厦门市市政工程设计院有限公司	审 核	洪少	专业负责人	林志	设计	程芳	工程名	钟宅北一路(钟宅路-钟宅东路)、钟宅北二路(钟宅路-钟宅西路)、钟宅北三路(钟宅西路-钟宅中路)道路工程	工程号	21031381	分项名	道路工程	分项号	01	日期	2022年
	项目负责人	罗冰	校 对	林志	制图	程芳	图 别	施工图	比例	1:1000	图 名	道路平面设计图(钟宅北一路)	图 号	03	日期	05月25日

厦门市市政工程设计院有限公司	审核	洪煜	专业负责人	刘浩	设计	程芳	工程名	钟宅北一路(钟宅路-钟宅东路)、钟宅北二路(钟宅路-钟宅西路)、钟宅北三路(钟宅西路-钟宅中路)道路工程	工程号	21031381	分项名	道路工程	分项号	01	日期	2024年
	项目负责人	陈金平	校对	刘浩	制图	程芳	图别	施工图	比例	1:1000	图名	道路平面设计图(钟宅北一路)	图号	03(变04)	日期	07月25日

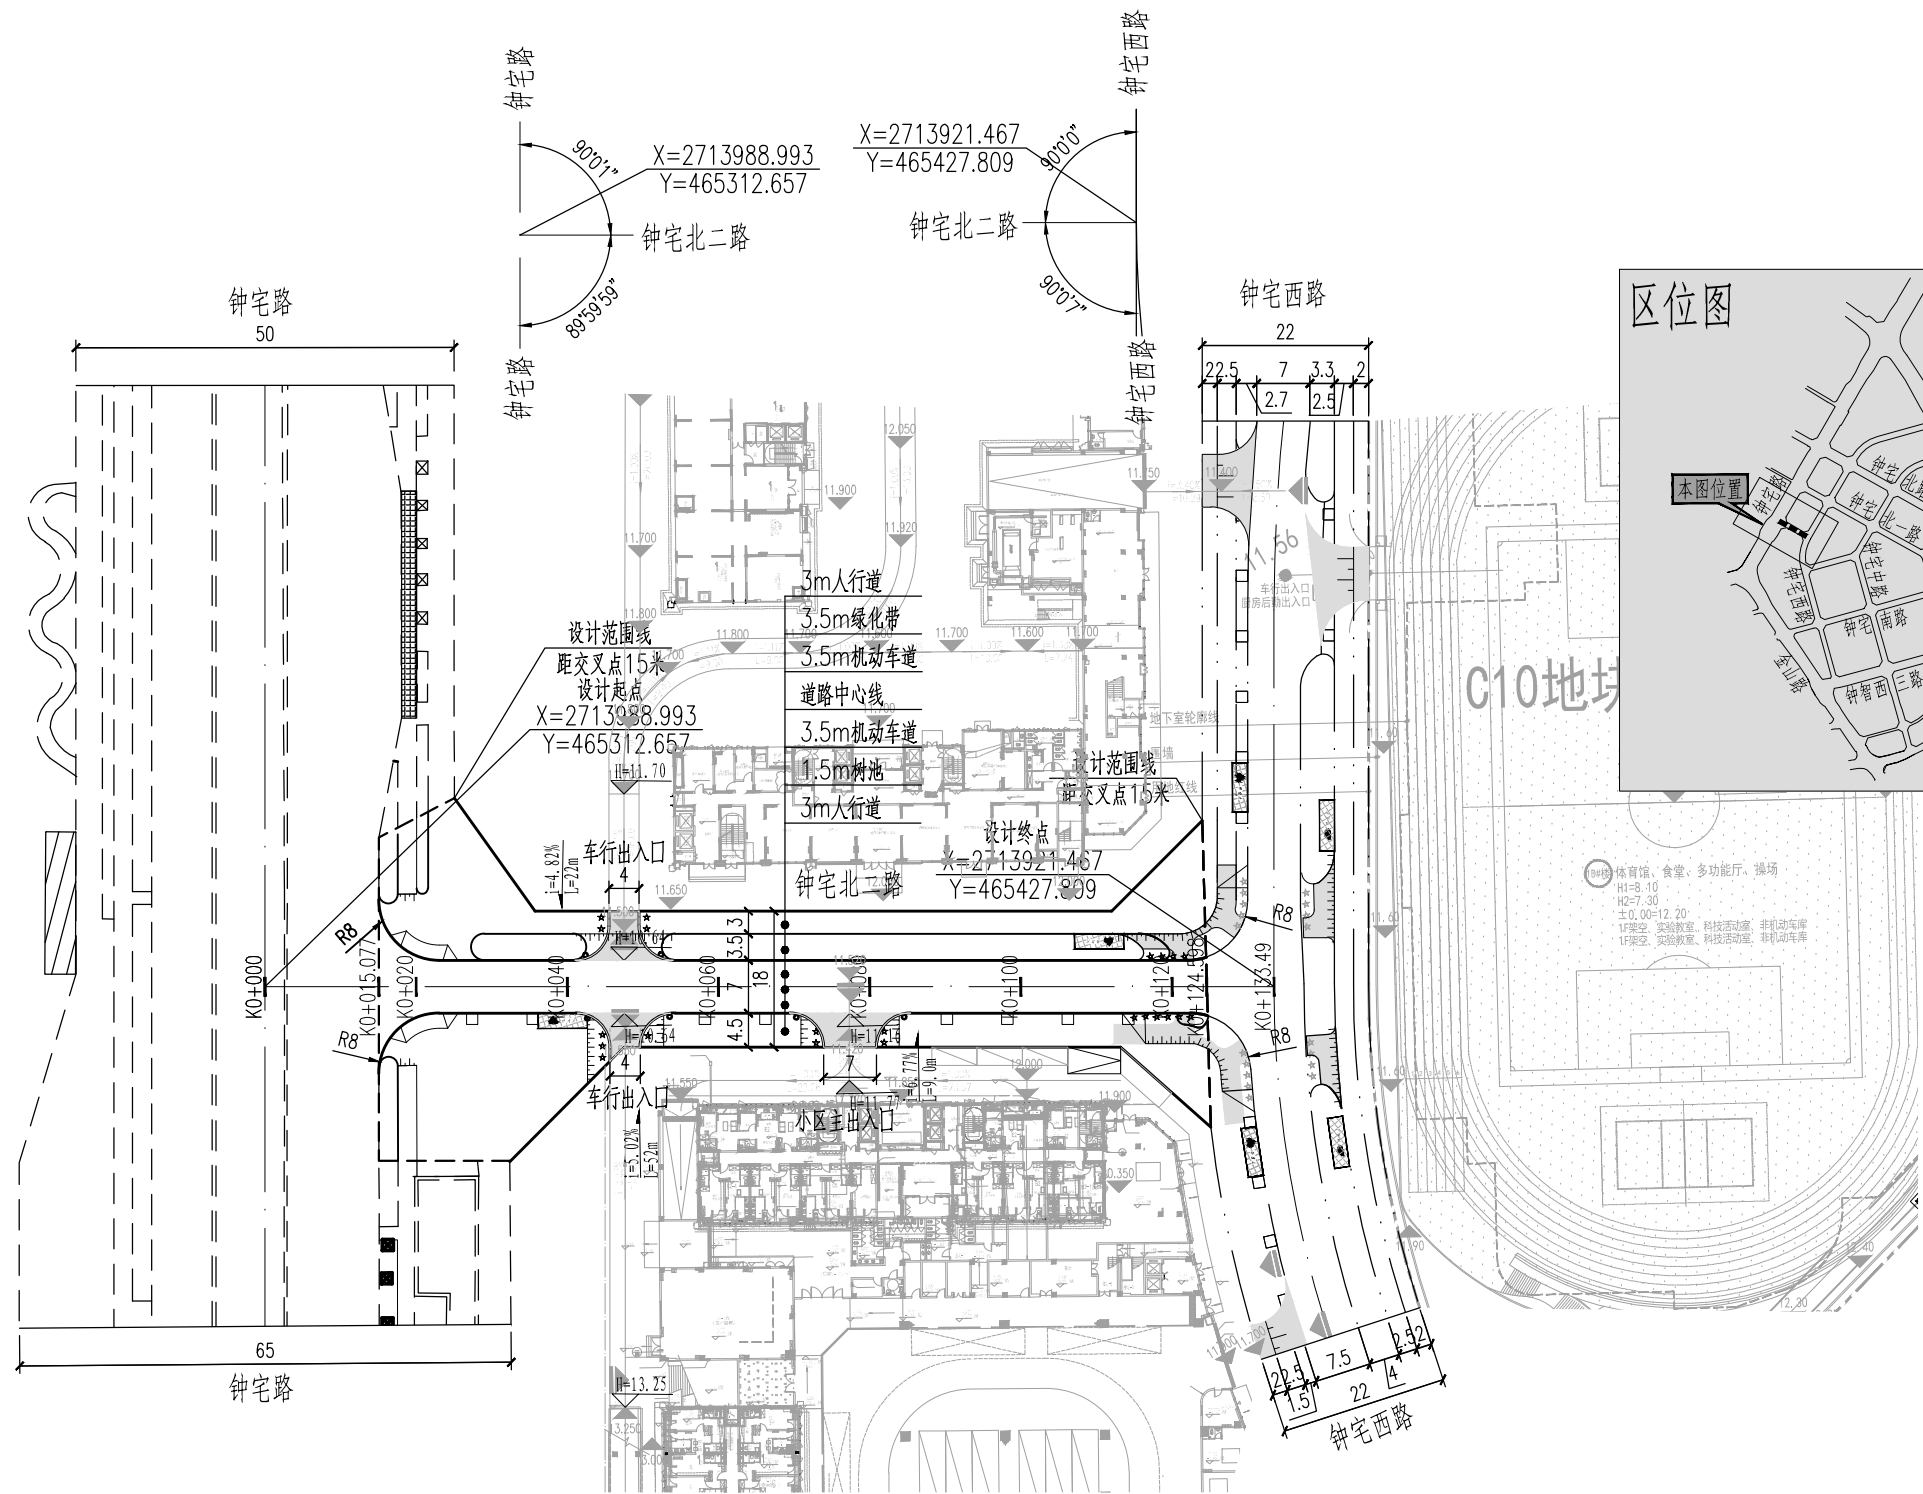
1. 本图采用92厦门坐标系, 85国家高程基准。
2. 本图尺寸单位为米。
3. 本图比例尺为1:1000。
4. 图中树池规格为1.5m × 1.5m, 树池间距8m, 最终实施详见绿化工程分项相关图纸。
5. 本项目障碍墩距离路缘石50cm。
6. 在地块出入口两侧设置道口标柱, 用以提醒主线车辆提高警觉, 防范地块出入口车辆突然出现而造成意外。
7. 由于桩号约K0+360左幅车道存在一株榕树不能迁移, 本次变更道路平面图。
